Szarka Zsuzsanna E.V.
Fonyód, Árpád part Csúszda Büfé
7400 Kaposvár
Petőfi u. 11.

Tárgy: Főnyódliget strandcsúszda.

FONYÓDLIGET VÍZI CSÚSZDA

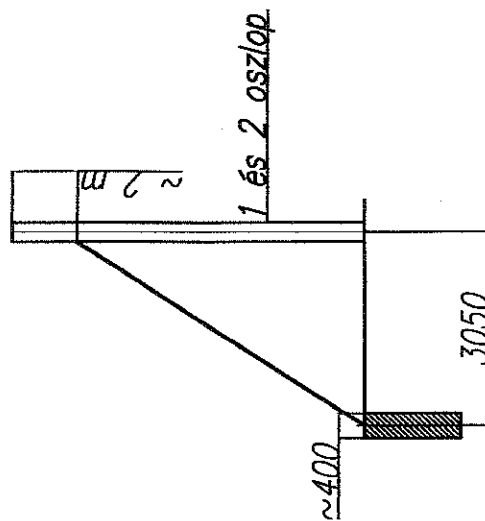
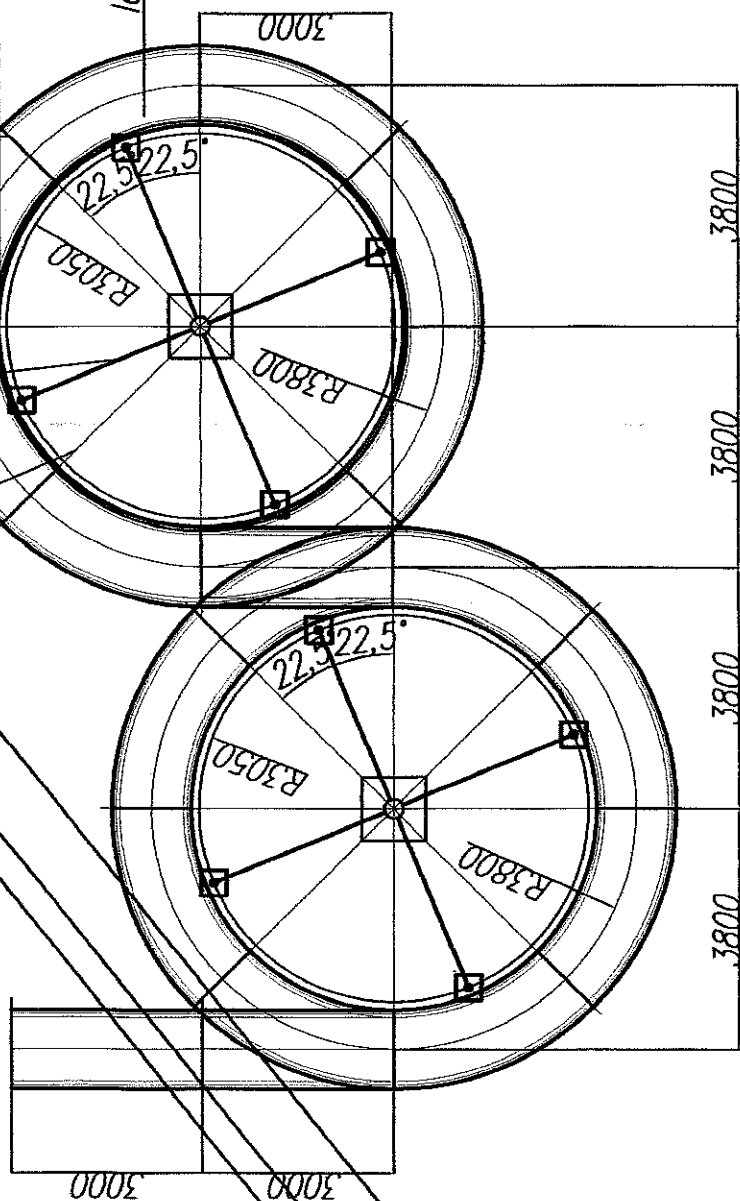
az összes konzolfüggesztés
az oszlopok tetejéről indul

az oldalmerevítők hiányoznak: 4 db/oszlop
Ø16 mm koracél, feszítő csavarral, pótlándók!

az oldalmerevítők elrendezése:
